Zweckverband
zur Wasserversorgung
der Schwabachgruppe

Ergänzende Angaben zum wasserrechtlichen Antrag

Behandlung des Schlammwassers und der Reststoffe

zur Fragestellung von Herrn Rohrhuber am 04.10.2023

1. Schemadarstellung der Trüb- und Schlammwasserführung

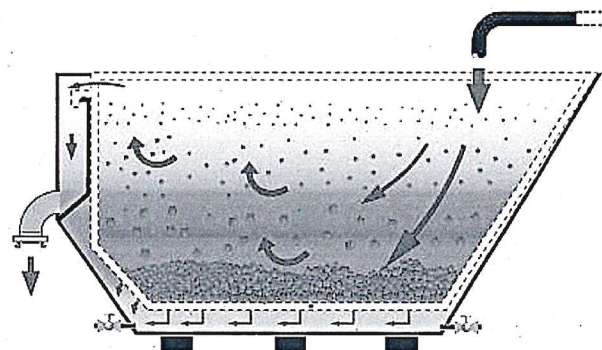
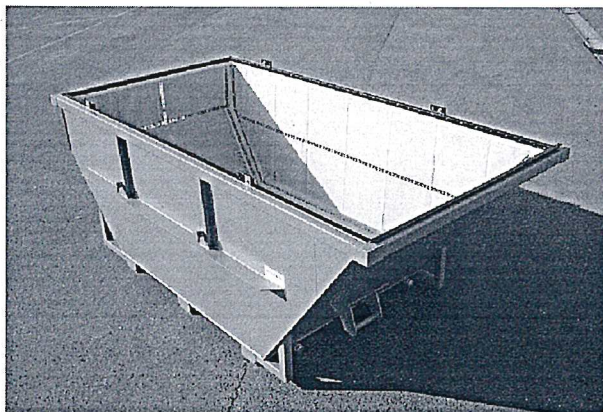
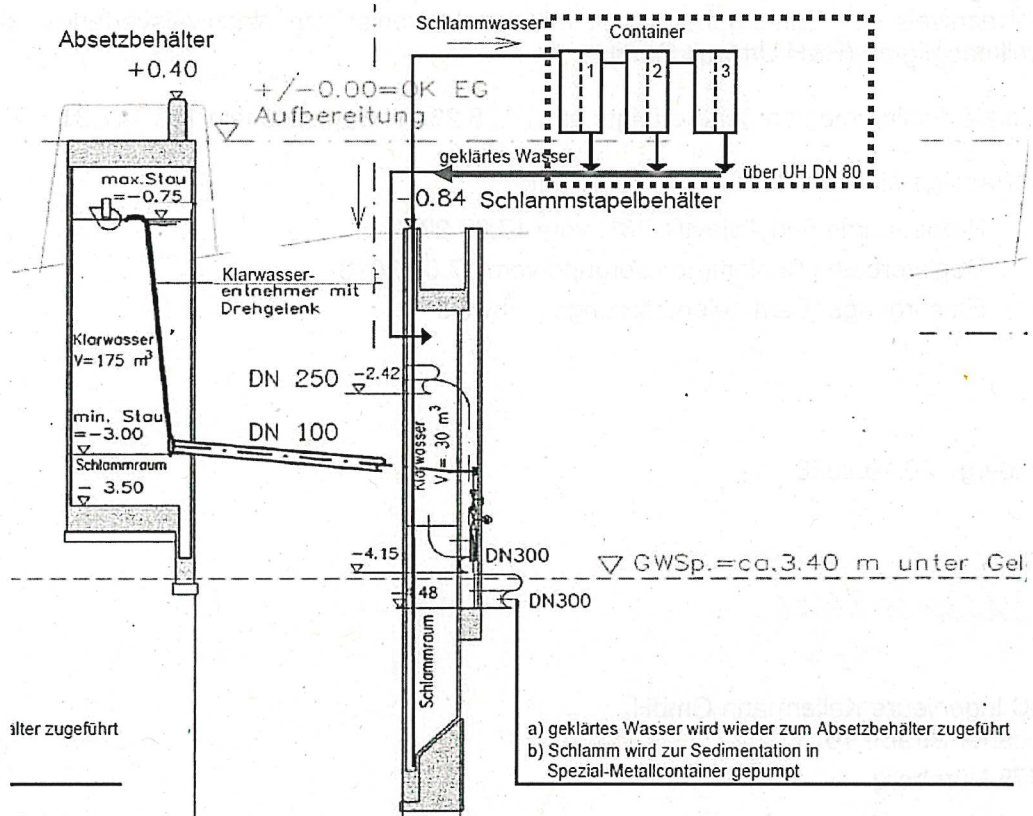
zur Entsorgung des anfallenden Trüb- und Schlammwassers in den Absetzbecken

Nach Ableitung des Klarwasser nach der Sedimentation wird das Schlammwasser aus dem Absetzbecken mit einer Kreiselpumpe in den Schlammstapelbehälter übergepumpt. Dort erfolgt eine weitere Sedimentationsphase des Schlammwassers. Aus diesem Behälter wird das überstehende Klarwasser abgeleitet, das nachsedimentierte Schlammwasser wird mittels einer Kreiselpumpe in die überflur stehenden Entwässerungscontainer gepumpt.

Auch aus dem Absetzbehälter kann das Restschlammwasser direkt über Unterflurhydranten in die überflur stehenden 3 Entwässerungscontainer gepumpt werden.

Diese Container sind innen doppelwandig mit einer Lochblechauskleidung mit Vliesbespannung ausgeführt und entwässern das Schlammwasser weiter.

Das in den Wandungzwischenraum während der Schlammnacheindickungsphase austretende Trübwasser wird in den Schlammstapelbehälter zur Kreislaufbehandlung wieder zurückgeleitet. Zur Vorflut abgeleitet wird nur die abgeschiedene Klarwasserphase aus der Filtrerrückspülung.
